DEPARTAMENTO DE EVALUACIÓN DE ESTUDIOS DE IMPACTO AMBIENTAL

MEMORANDO-DEEIA-0614-1812-2020

INFORME TÉCNICO DE INSPECCIÓN No. 039-2020

Proyecto:	REHABILITACIÓN DE CARRETERA HACIA EL FUERTE SAN LORENZO, DISTRITO DE COLÓN, PROVINCIA DE COLÓN	Categoría:	II
Promotor:	MINISTERIO DE OBRAS PÚBLICAS		
Representante Legal:	RAFAEL SABONGE		
Localización del Proyecto:	CORREGIMIENTO DE CRISTÓBAL, DISTRITO DE COLÓN, PROVINCIA DE COLÓN		
Fecha de inspección:	11 DE DICIEMBRE DE 2020		
Fecha del Informe:	18 DE DICIEMBRE DE 2020		
Participantes:	VER LISTA DE ASISTENCIA ADJUNTA

Foto 10. Punto Crítico 1

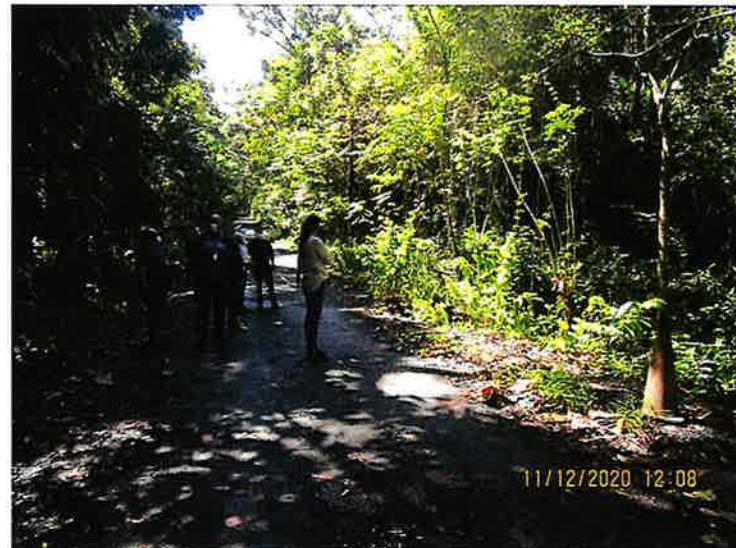
- Se observó el Punto Crítico 1 y Punto de Crítico 2. De acuerdo con lo indicado en campo, para el primero se ejecutará el cambio del cabeza por desprendimiento del actual lo que provoca el socavamiento del área la carretera existente y para el segundo, la carretera se moverá hacia la derecha de la actual, para alejarse de la pendiente pronunciada que existe y conformar taludes para reforzar dicho punto.

- El proyecto contempla la conformación de taludes para el punto crítico 1 y 2, y el movimiento de la vía existente en el punto crítico 2, por lo cual deberá aclarar el área de afectación considerando que solo se aprecia un alineamiento en las coordenadas proporcionados en el EsIA.

Foto 18. Fin del Ramal Calle La Marina

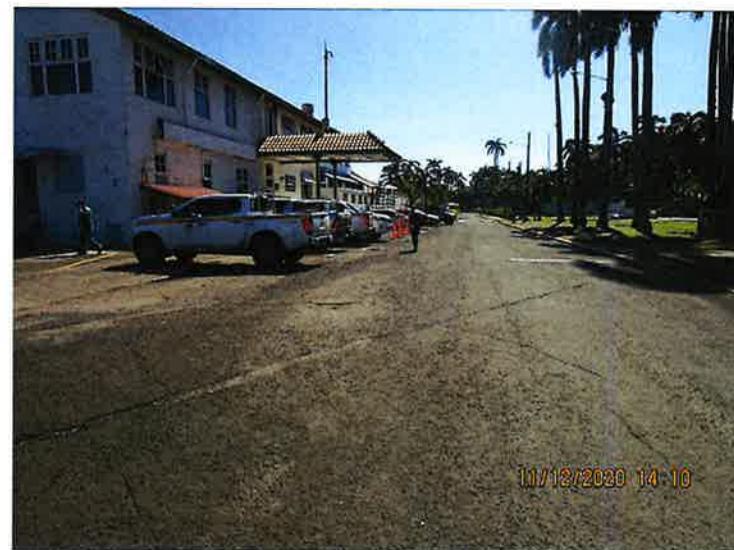
- El promotor debe aclarar el alcance del diseño y construcción del Ramal calle Marina, considerando lo que se observó en visita a campo.
